Sheet: /1 Conectores/
File: 01_conectores.kicad_sch

Title: IC2S Extension Board Model 7 - EBM7-2608 - Load Cell 4AI

Size: A4	Date: 2026-09-01	Rev: V2.3
KiCad E.D.A. 10.0.5		Id: 2/9

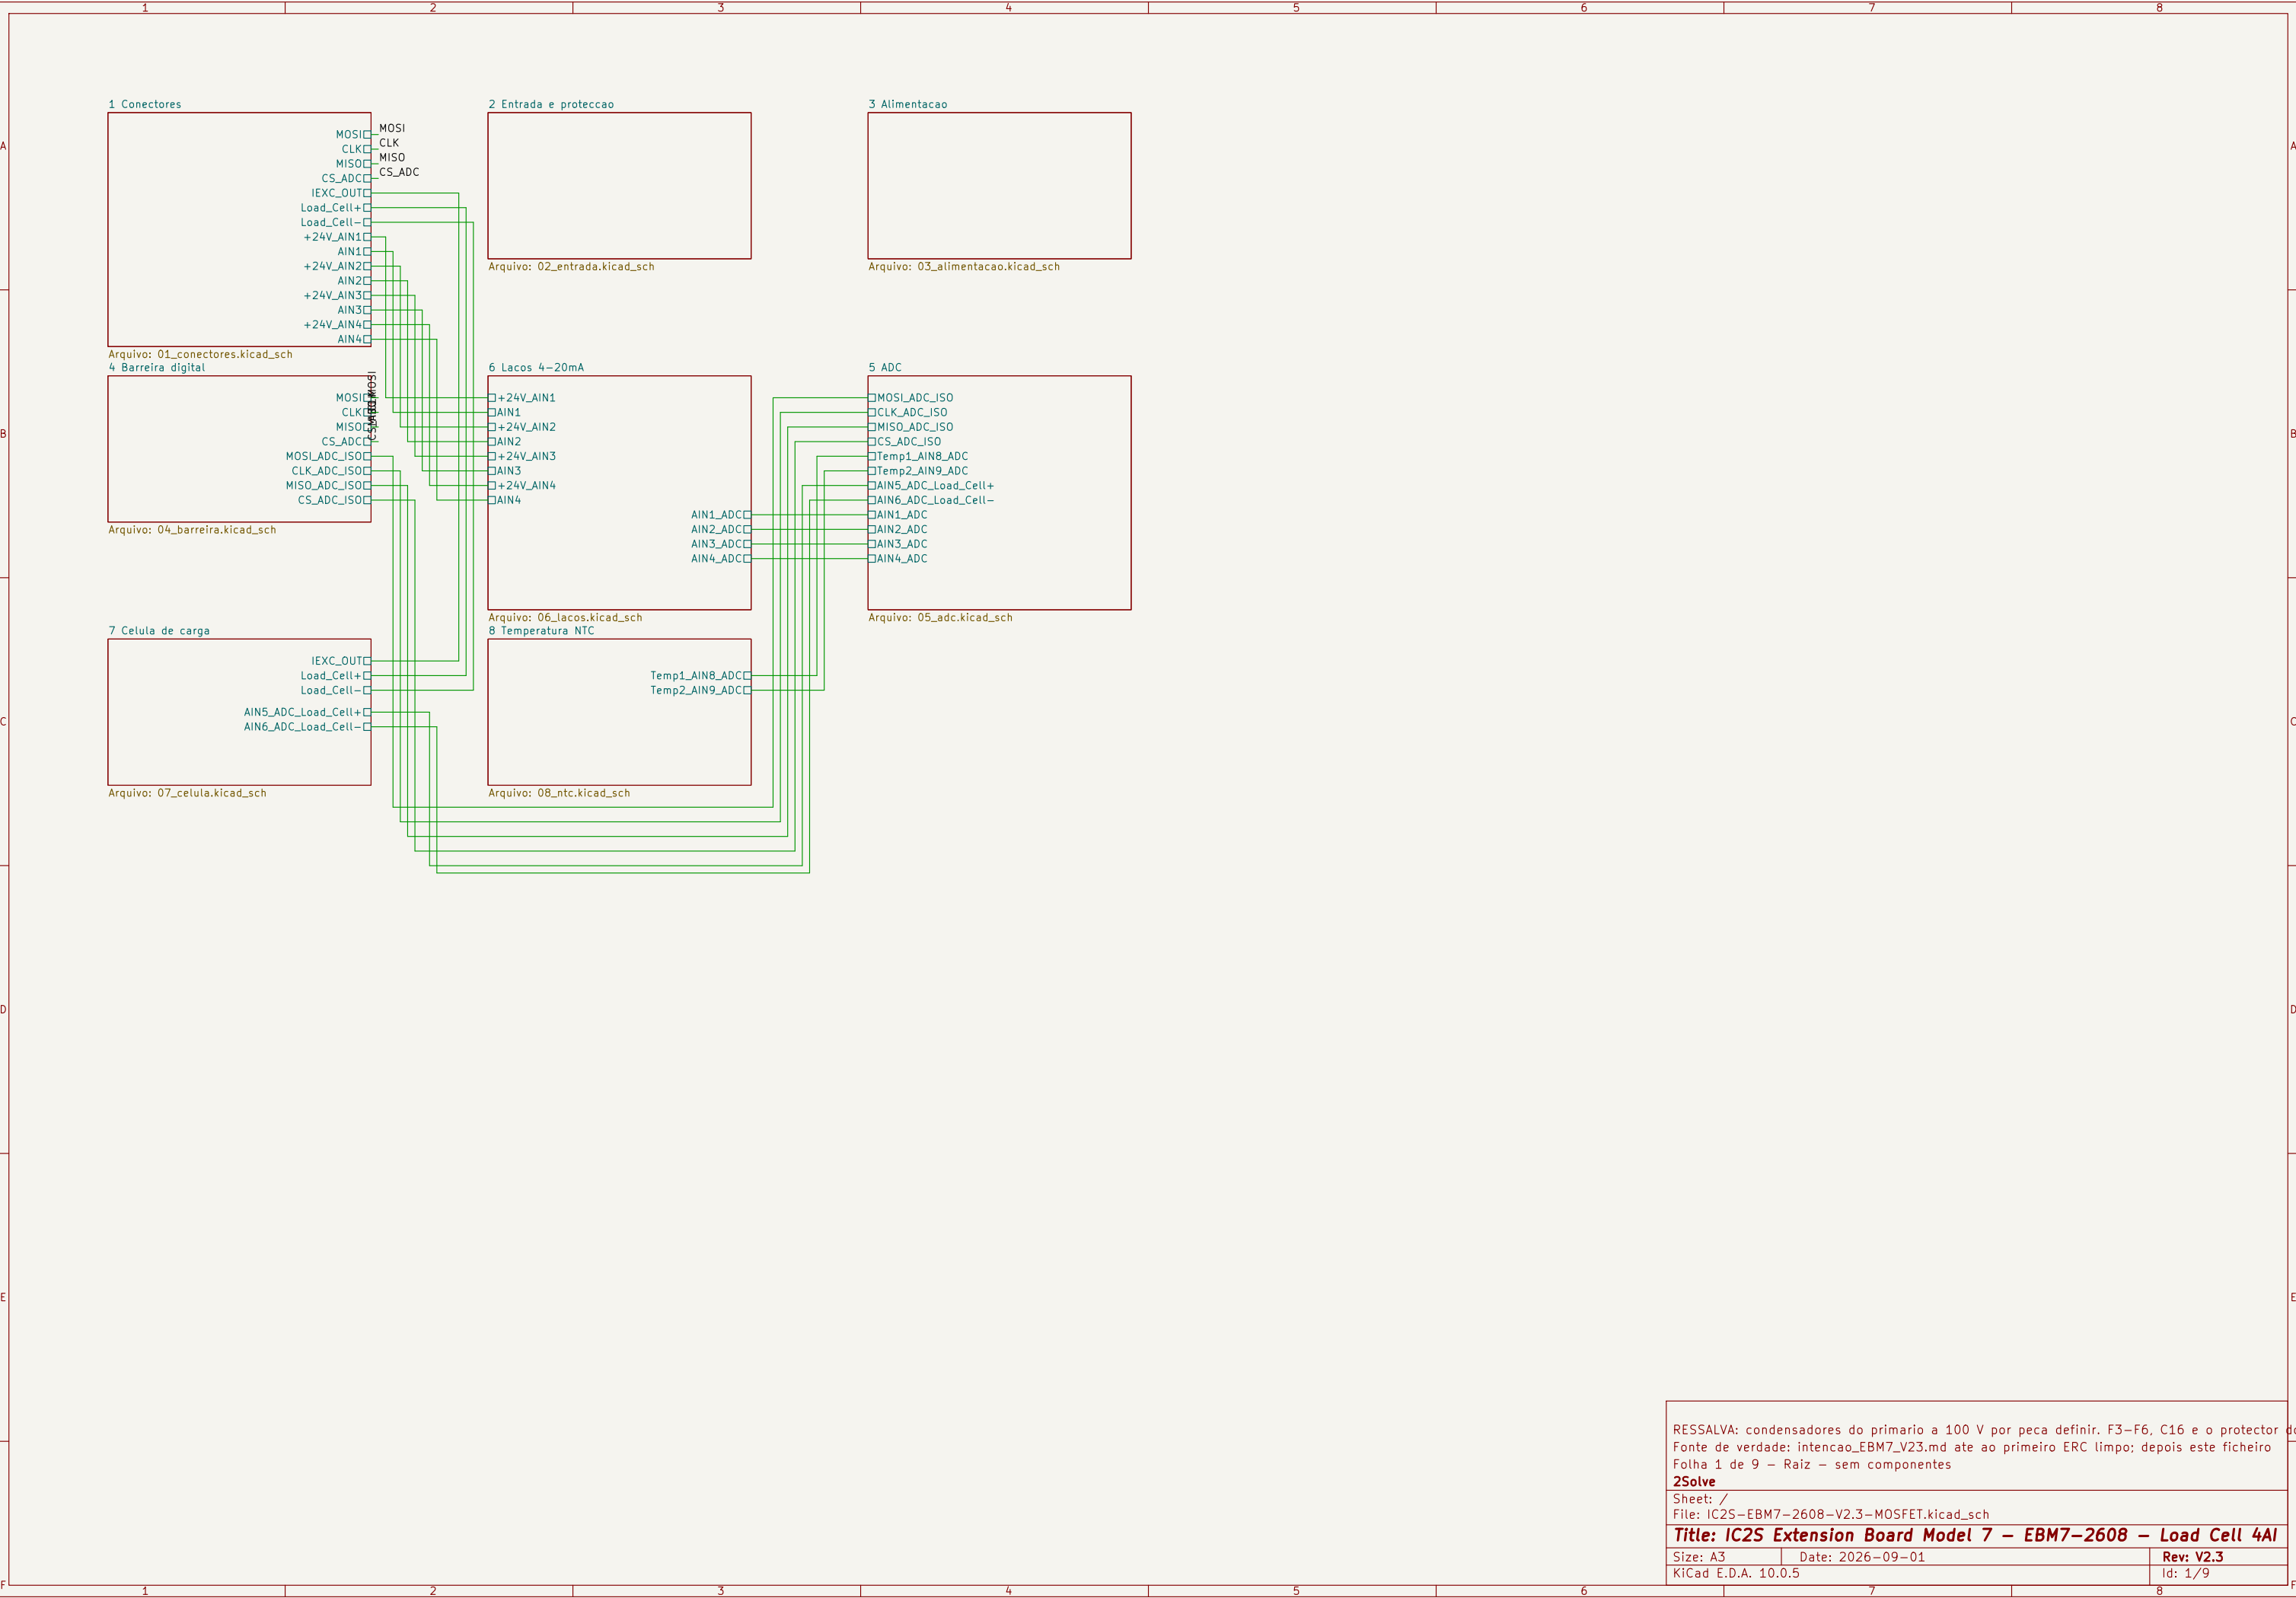
1. P1 = M20-7822046 (Harwin, FILA UNICA de 20 - nao 2x10).
Barramento da base board. Sinais nao usados nesta placa:
USB1/2, CS_DAC, LDAC_DAC, CS4, ID1, ID3, SDA, SCL -
terminam aqui por desenho da familia de extensoes.
2. P1-20 leva 116 mA em regime (4 lacos a 24 mA, 2 LED, U3) e
-180 mA em falha: 6% dos 3 A/contacto (Harwin M20), margem 16x.
3. PWR_FLAG de +24V, GND_ADC (P1.19), +5V e DGND nesta folha: a fonte
passiva real e a base board via P1. Fecha os 4 pendentes
de ERC das folhas 2 e 3.
4. P1-18 e P2-1 sem ligacao (tambem na V2.2).
5. P2 = M20-7821446 (campo): IEXC e celula > folha 7;
lacos 4-20 mA > folha 6. Os pinos de hoja na raiz ficam
a espera dessas folhas (aviso de ERC temporario esperado).
6. Fiduciais sem pino electrico: as redes unconnected-(FidX)
da V2.2 desaparecem do diff de netlist.

Sheet: /2 Entrada e proteccao/
File: 02_entrada.kicad_sch

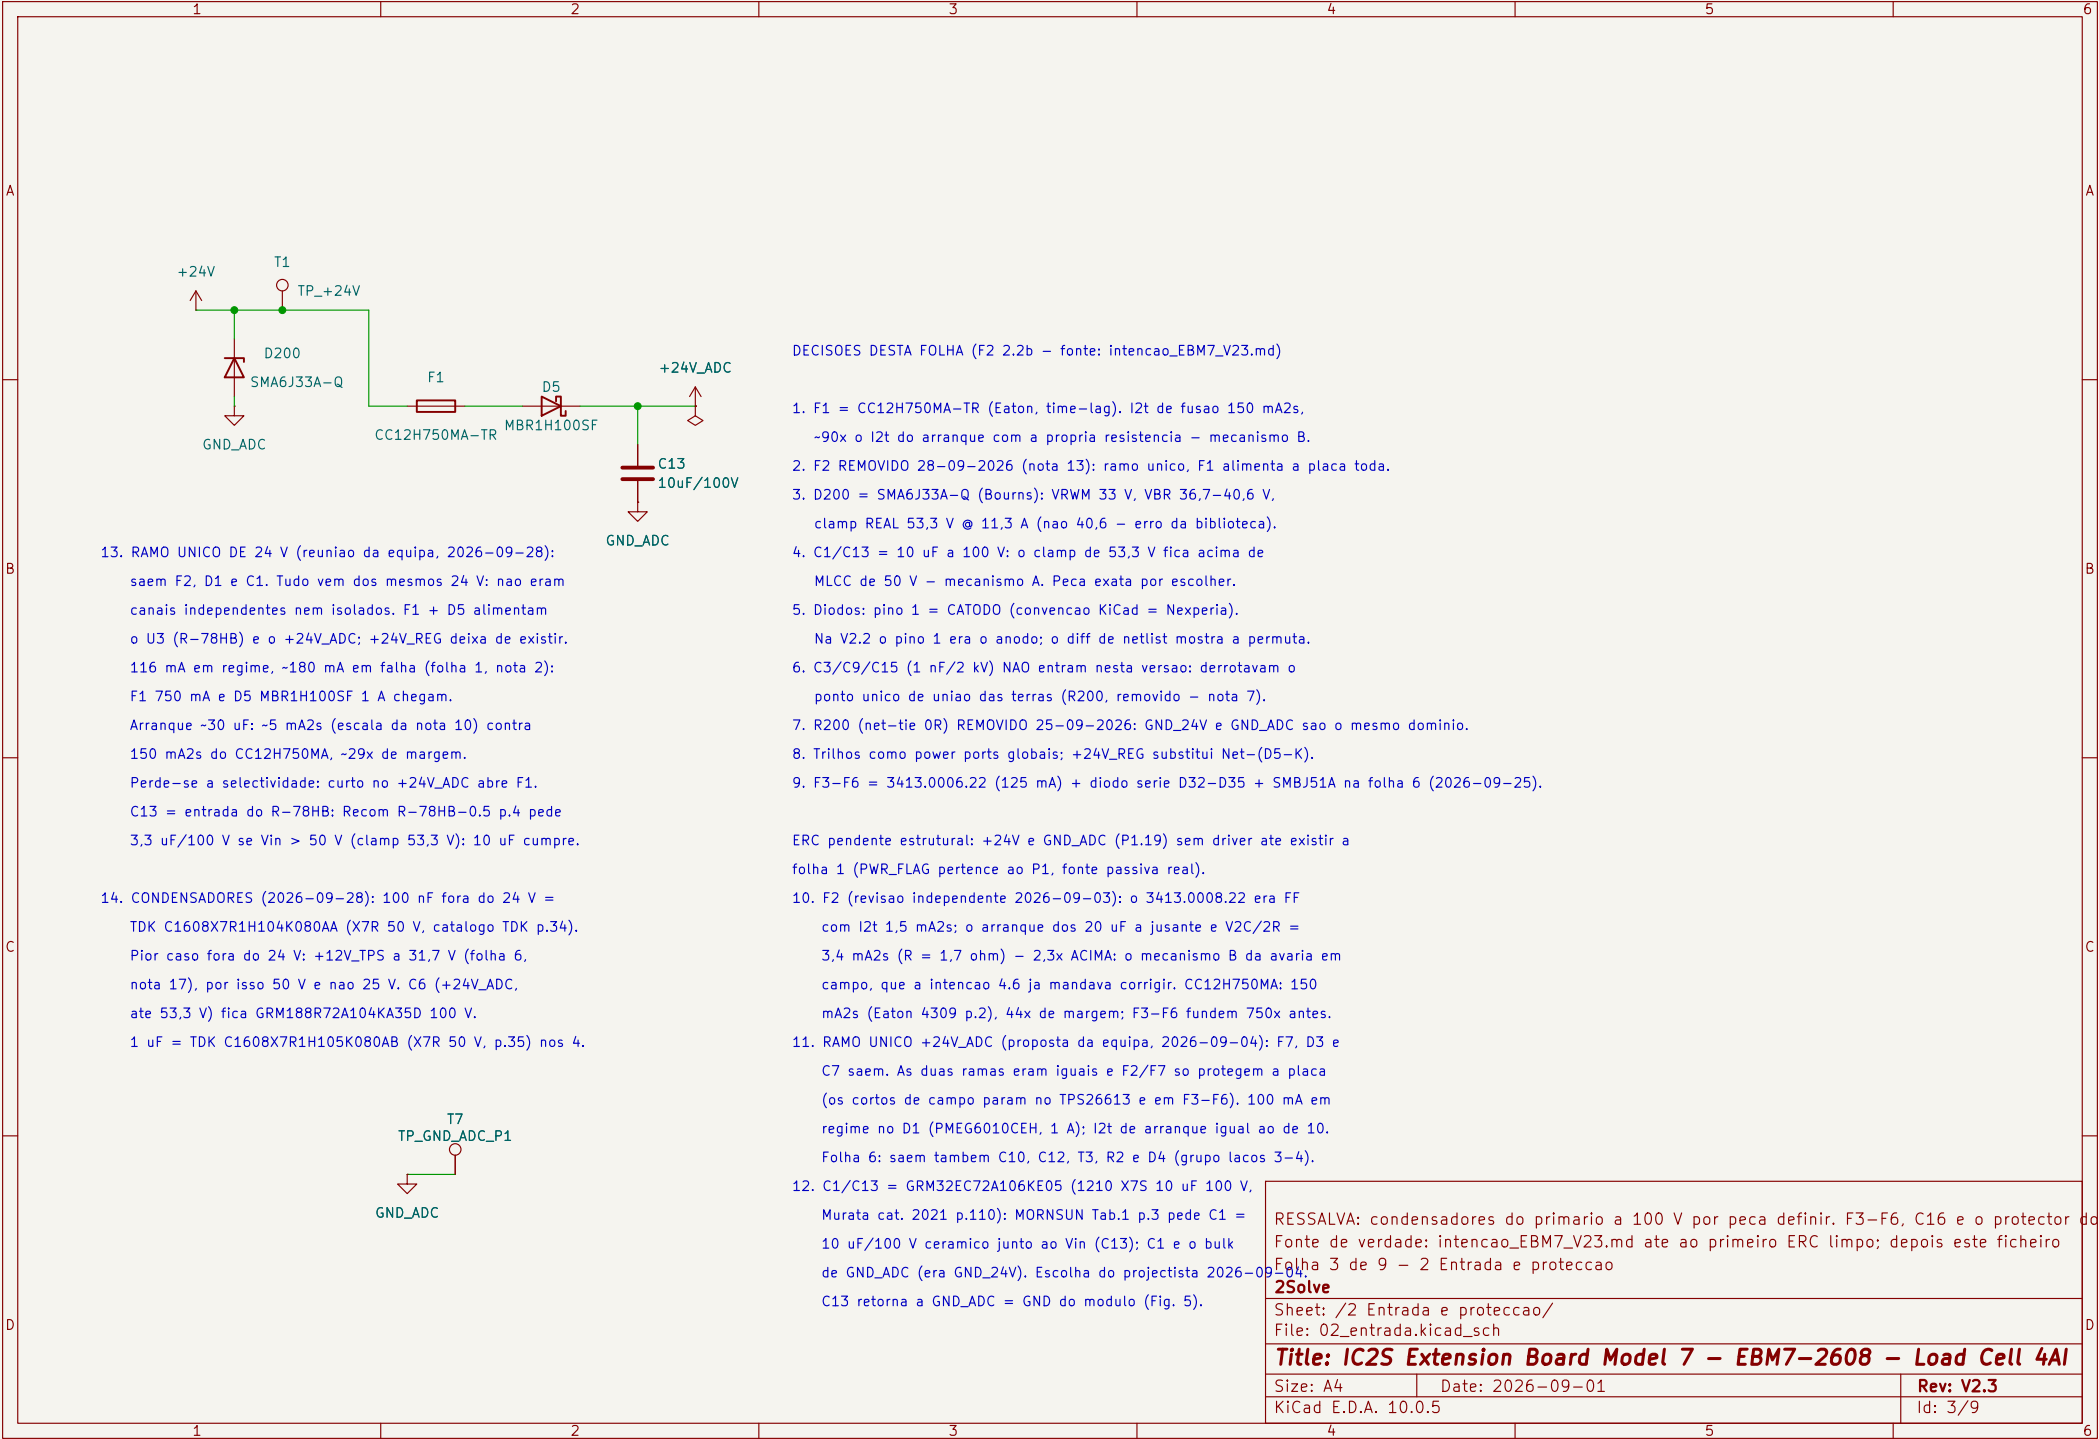
10. F2 (revisao independente 2026-09-03): o 3413.0008.22 era FF com I2t 1,5 mA2s; o arranque dos 20 uF a jusante e $V2C/2R = 3,4$ mA2s ($R = 1,7$ ohm) – 2,3x ACIMA: o mecanismo B da avaria em campo, que a intencao 4,6 ja mandava corrigir. CC12H750MA: 150 mA2s (Eaton 4309 p.2), 44x de margem; F3-F6 fundem 750x antes.

11. RAMO UNICO +24V_ADC (proposta da equipa, 2026-09-04): F7, D3 e C7 saem. As duas ramas eram iguais e F2/F7 so protegem a placa (os cortes de campo param no TPS26613 e em F3-F6). 100 mA em regime no D1 (PMEG6010CEH, 1 A); I2t de arranque igual ao de 10. Folha 6: saem tambem C10, C12, T3, R2 e D4 (grupo lacos 3-4).

12. C1/C13 = GRM32EC72A106KE05 (1210 X7S 10 uF 100 V, Murata cat. 2021 p.110): MORNUSUN Tab.1 p.3 pede C1 = 10 uF/100 V ceramico junto ao Vin (C13); C1 e o bulk de GND_ADC (era GND_24V). Escolha do projectista 2026-09-04. C13 retorna a GND_ADC = GND do modulo (Fig. 5).

1. F1 = CC12H750MA-TR (Eaton, time-lag). I2t de fusao 150 mA2s, ~90x o I2t do arranque com a propria resistencia – mecanismo B.
2. F2 REMOVIDO 28-09-2026 (nota 13): ramo unico, F1 alimenta a placa toda.

3. D200 = SMA6J33A-Q (Bourns): VRWM 33 V, VBR 36,7-40,6 V, clamp REAL 53,3 V @ 11,3 A (nao 40,6 – erro da biblioteca).
4. C1/C13 = 10 uF a 100 V: o clamp de 53,3 V fica acima de MLCC de 50 V – mecanismo A. Peca exata por escolher.

5. Diodos: pino 1 = CATODO (convencao KiCad = Nexperia). Na V2.2 o pino 1 era o anodo; o diff de netlist mostra a permuta.
6. C3/C9/C15 (1 nF/2 kV) NAO entram nesta versao: derrotavam o ponto unico de uniao das terras (R200, removido – nota 7).

7. R200 (net-tie 0R) REMOVIDO 25-09-2026: GND_24V e GND_ADC sao o mesmo dominio.
8. Trilhos como power ports globais; +24V_REG substitui Net-(D5-K).
9. F3-F6 = 3413.0006.22 (125 mA) + diodo serie D32-D35 + SMBJ51A na folha 6 (2026-09-25).

Sheet: /3 Alimentacao/

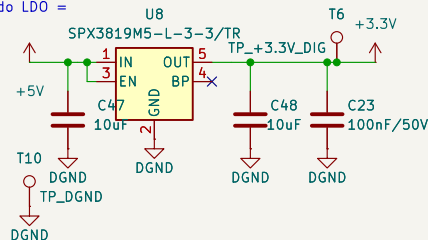
- Renomes de rede: Net-(D6-K) > +5V_REG; Net-(U5-EN2) > +3.3V_ISO; Net-(C29-OUT) > +3.3V_IOVDD.
- T4 dizia '+5V' e T6 '+5V DIG.' na V2.2 – enganosos; T6 esta no +3.3V. Corrigidos.

- Passivos: valor = valor electrico; MPN: MPN; R41 220R 1206 = 110R, 13; kicad-happy 2026-09-01; U3 e hoje: Recom R-78HB5.0-0.5L (2 % / 10 mA de carga minima recomendada). A pre-carga R41/TR42 decide-se na bancada. R41 = R42 = 220 R (ERJ-6ENE-2200V, 1206, 0,25 W) com no degradaveis sao 0 / 22,7 / 45,5 mA (uma ou as duas montadas: 110 R em paralelo). Leva f_sw de -100 para -200 kHz [FD p.2], para dentro da banda de ASR de -100 para -200 kHz [FD p.2].

- 45 mA / 114 mW cada (P = 25 V2 / 220R). O K78U05 NAO tem carga minima (vazio: 1,5 mA de entrada); exactidao e regulacao so sao especificadas a 10-100 % (50-500 mA). A placa sozinha da 8-34 mA (1,6-6,8 %); com 220R fica a 10,7-15,9 % em todos os estados.

- Cadeia analogica: +24V_ADC > U3 K78U05 > +5V_REG > FB1 > +5V_ADC > U4 SPX3819 > +3.3V_ANA.
- GND do U3 = GND_ADC; o +5V_ADC e a referencia ratiometrica da celula (decisao ja assinada).
- U3 nao suporta hot-plug (datasheet Mornsun) – aviso ao manual. Curto: 'continuous, self-recovery' (p.2).
- C16 fechado (Q9): 2x GRM21BR61C226ME44L (C16+C49). Curva Murata (Docs_deReferencia): -50% a 5V; 2x11=-22uF ef.
- C20 100 nF no BYP mantido (V13): 40 uV do LDO = 89% do orcamento de ruido.
- U14 TL431B (DBZ 1 K, 2 REF, 3 A; SLVS543 p.4) grampeia o +3.3V_ANA a 3,6 V (R47/R48 4k42/10k): sumidero dos clamps de campo (BAV199, D30), que sem ele punham o rail a 10 V (kicad-happy 3, N2); residual real 12-23 mA (corrida 4; a conta anterior somava os lacos 28x a mais). Reco. 100 mA, termico 108 mA a 70 C; 150 mA e o abs max (SLVS543 p.5). 3,52-3,79 V.

- C17 nao existe: saiu com as fontes isoladas.
- D6 ZMM5234B (Vz min 5,89 V) nao carrega o trilho. D7 + R3 2k2: LED -1,4 mA.
- +3.3V_ISO alimenta o lado 2 do ISO7141: 3,2 mA fixos, 25% do trilho analogico (folha 4).

Sheet: /4 Barreira digital/
File: 04_barreira.kicad_sch

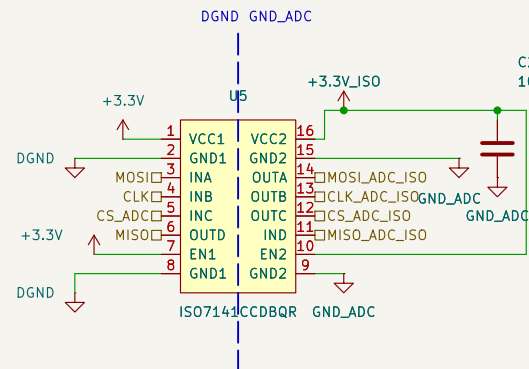
1. O U5 NAO e isolacao nesta placa: os 2500 Vrms do ISO7141 exigem 3,7 mm de fuga; o PCB tem 0,973 mm de cobre-a-cobre nas 4 camadas (V14, medido). O U5 faz SEPARACAO DE RUÍDO digital/analogico.
2. Consumo lado 2 (LCC2): 3,2 mA tip / 4,9 mA max, fixo mesmo em repouso – 25% do trilho analogico.
3. Canais: 3 ida (MOSI, CLK, CS) + 1 volta (MISO) – encaixe exacto do SPI, sem canal sobrando.
4. EN1/EN2 fixos aos VCC: sempre habilitado.
5. Requisito F3: se um dia se quiser declarar isolacao, >=3,7 mm de cobre-a-cobre ao longo da barreira.

Firmware (kicad-happy 2026-09-09): as saidas do lado 2 do ISO7141 so estao definidas com VCC2 >= 2,7 V (tabela p.19) e o porto do AD7124-8 vive desde IOVDD 1,65 V – CS pode oscilar na rampa. Sem sitio para pull-up junto ao SPI: reset do porto serie (64 SCLK com DIN=1) no arranque, obrigatorio.

Sheet: /5 ADC/

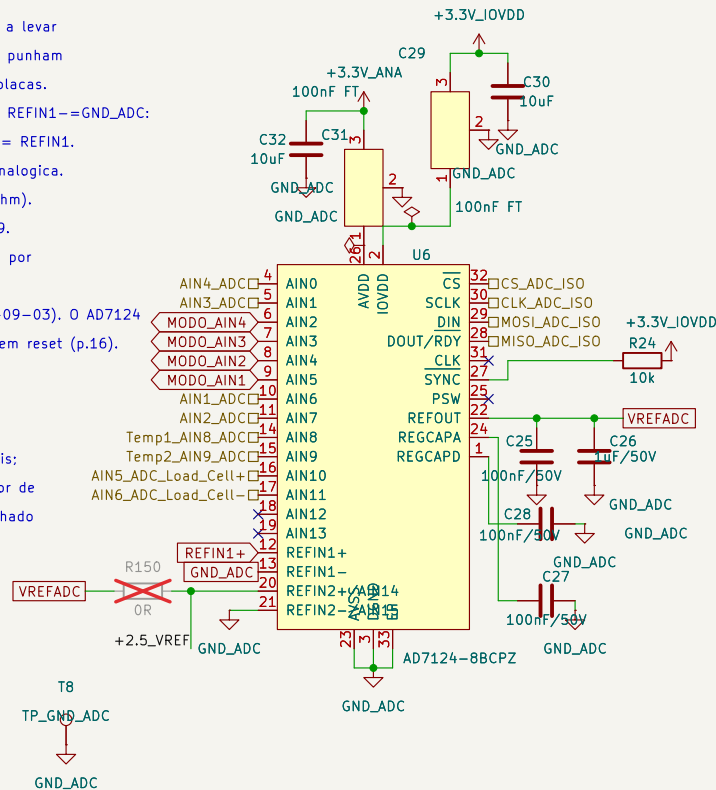
1. A5 APLICADA: R151/R152 FORA. Resta o R150 (0R) a levar VREFADC (2,5 V) ao REFIN2(+). Na V2.2 os tres 0R punham 5 V no pino 20 – abs max 3,6 V – em TODAS as placas.

5. SYNC (27): R24 10k a +3.3V_IOVDD (revisao 2026-09-03). O AD7124 nao tem pull-up interno (p.9); SYNC baixo = ADC em reset (p.16).
6. CLK (31) livre: opcao de relógio externo (V8) – o interno +-5% custa 22 dB de rejeicao a 50 Hz.

9. Firmware (revisao 2026-09-03): REF_BUF = REF_BUF = 0 nos setups com REFIN2. REFIN2(-) esta em AVSS e os buffers de referencia exigem AVSS+0,1 V (AD7124-8 rev.F p.7 e p.47).
10. MODO DUPL0 (2026-09-04): P1-P4 (pinos 6-9 = AIN2-AIN5, p.15) sao saidas digitais a AVDD (IO_CONTROL_1, p.48/83) -> MODO_AIN1..4. Remapeado: AIN1_ADC>AIN0, AIN2_ADC>AIN1, AIN3_ADC>AIN6, AIN4_ADC>AIN7 (pinos mais proximos de cada fila na PCB), celula > AIN10/AIN11. Firmware: GPIO_CTRLx=1; GPIO_DATx=1 -> 4-20 mA (ganho 4, FE 1,59 V), 0 -> 0-10 V (ganho 1, FE 1,99 V). VOH = AVDD-0,6 = 2,7 V (p.8). Ler > VREF sem configurar = falha.

2. REFIN1+ = IEXC_OUT via R43/D30 (folha 07 n.13); REFIN1-=GND_ADC: ratiometrica (ADI Fig.128; folha 07 n.10). REF_SEL = REFIN1.
3. DGND do U6 em GND_ADC: plano unico da regio analoga.

4. AVDD: +3.3V_ANA > C31 (pasante NFM, 2 A, 30 mOhm). IOVDD: +3.3V_IOVDD (FB7 na folha 3) > C30 + C29.
Nota: na folha 3 esta rede chamou-se +3.3V_AVDD por engano ate esta folha; corrigida para +3.3V_IOVDD.

7. PSW (25) sem uso (rodada 9: pioraria o K78U05).
8. Firmware: REF_EN=1; buffers AIN em todos os canais; calibracao de sistema; diagnosticos do ADC (monitor de sobretensao, REF_DET_ERR, burnout) – teriam apanhado o defeito da V2.2 desde a primeira placa.
